ZP/63/B/23

Dotyczy: postępowania o udzielenie zamówienia publicznego: remont i wyposażenie w urządzenie do wideokonferencji sali 302 w bloku B na potrzeby sali konferencyjnej w budynku Collegium Novum UAM przy ul. Niepodległości 4 w Poznaniu

## WYJAŚNIENIA TREŚCI SWZ

Poglądowy rzut prowadzenia instalacji poniżej:

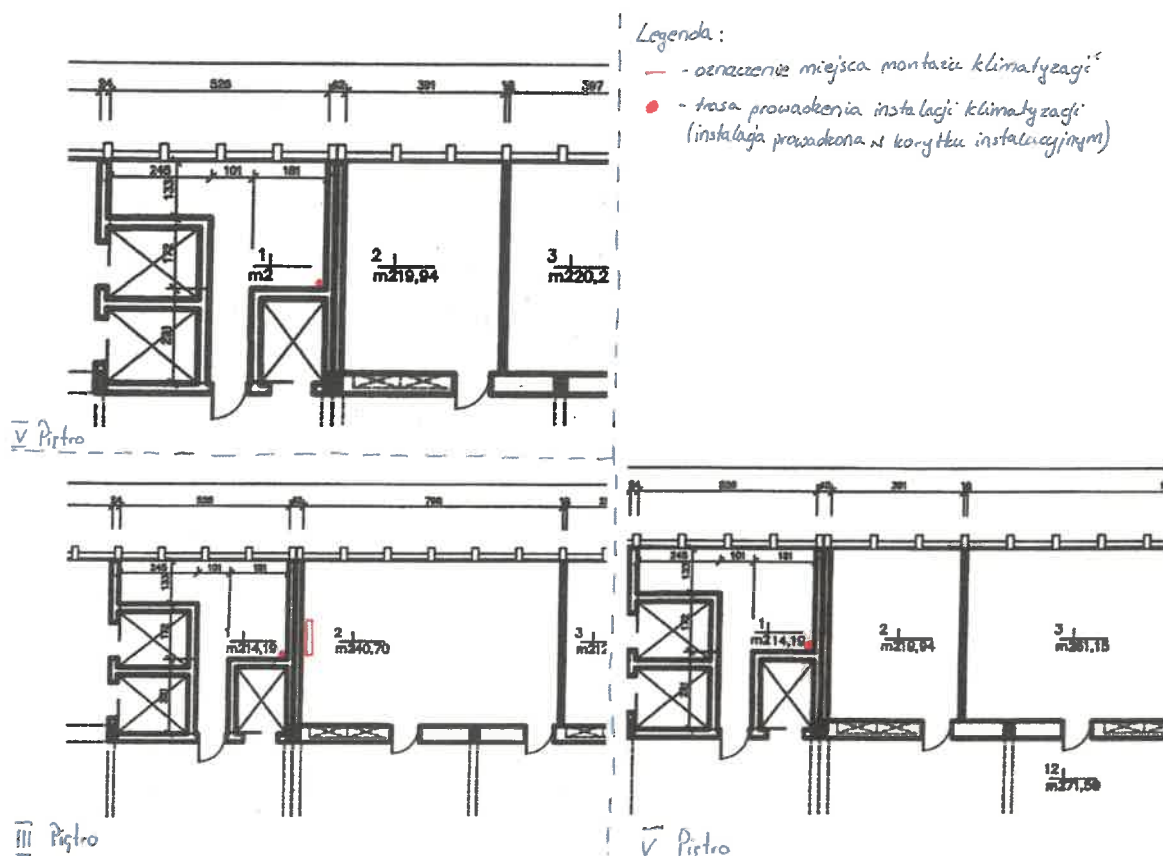
Prosimy o zamieszczenie rzutów, na których będzie zaznaczona trasa instalacji klimatyzacji oraz czy Zamawiający posiada informacje z jakiego materiału jest strop (żelbet, gęsto żebrowy)?

**Odpowiedź:** Na podstawie posiadanej dokumentacji archiwalnej można założyć, że w budynku występują masywne stropy żelbetowe.

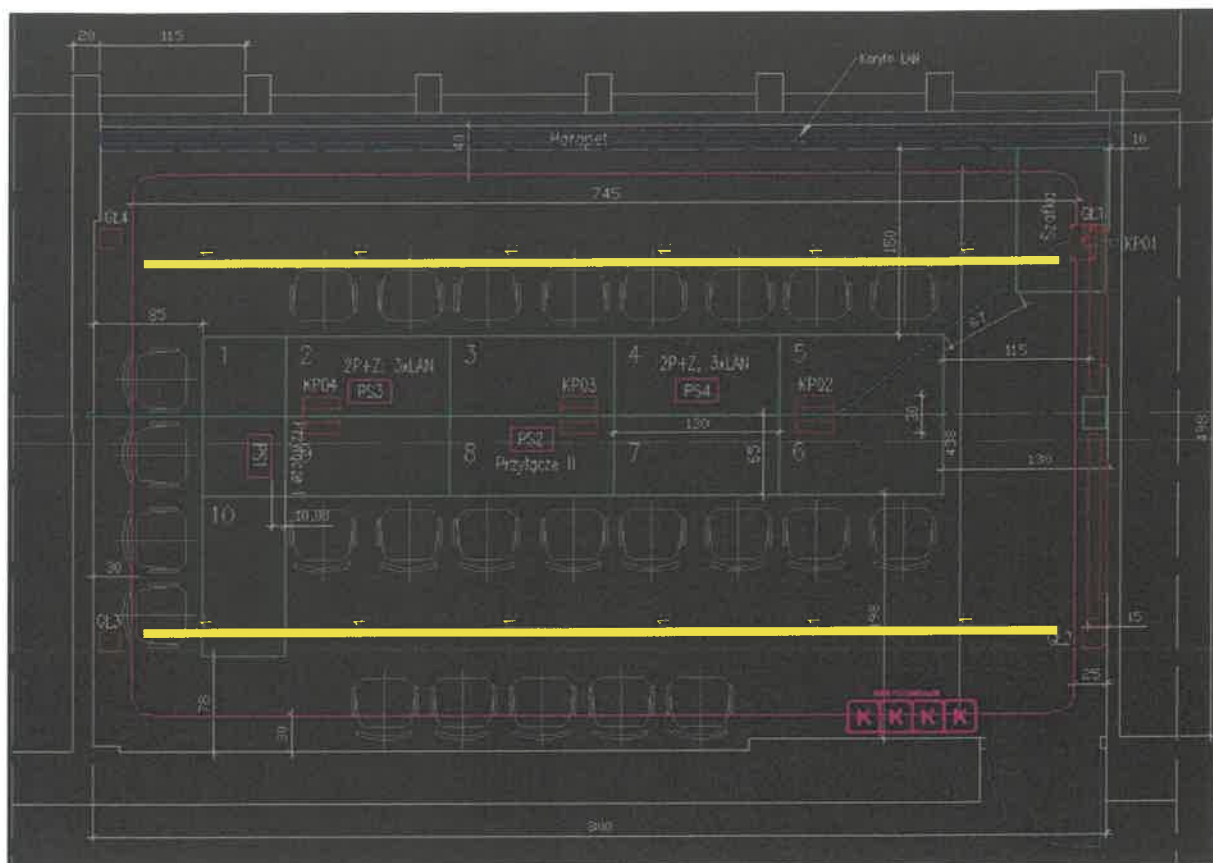
Czy zabudowa z GK na ostatni piętrze kolidująca z trasą klimatyzacji jest do odtworzenia?

**Odpowiedź:** Jeżeli przejście instalacji wiąże się z koniecznością uszkodzenia istniejącej zabudowy, należy przewidzieć jej odtworzenie.
